CIRCULAR Nº 10 – RESPUESTAS A CONSULTAS

LIC. Nº: 33/22

OBRA: “NUEVO HOSPITAL DR. ALFREDO RIZO ESPARZA”

En el punto 4.2.1 TABIQUES PLACA ROCA DE YESO TIPO Durlock 4D PROTECCION PREMIUM DOBLE.

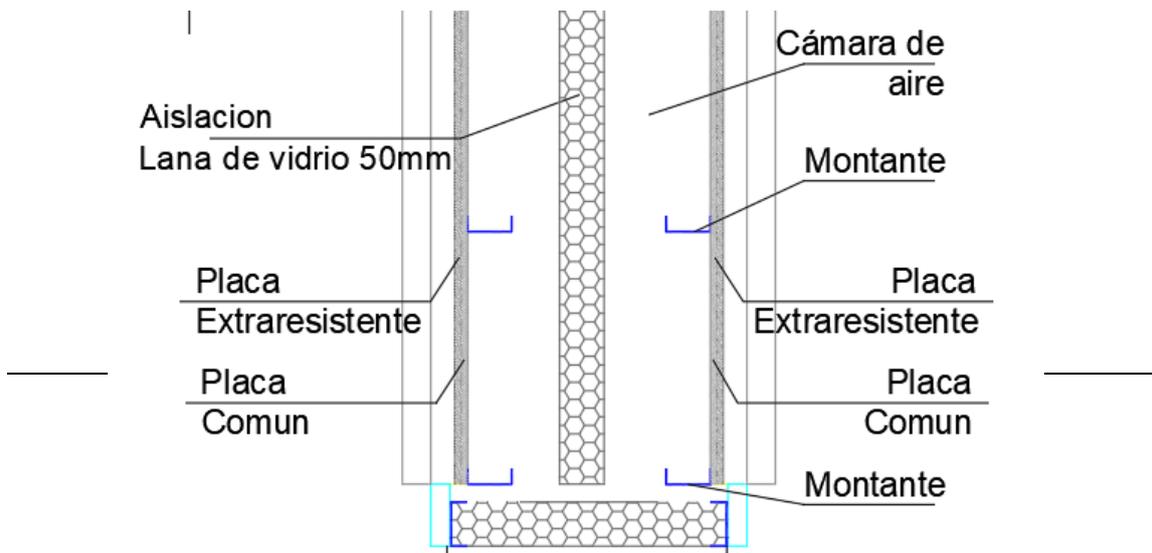
Interpretamos la construcción del item de esta forma. Se solicita confirmación.
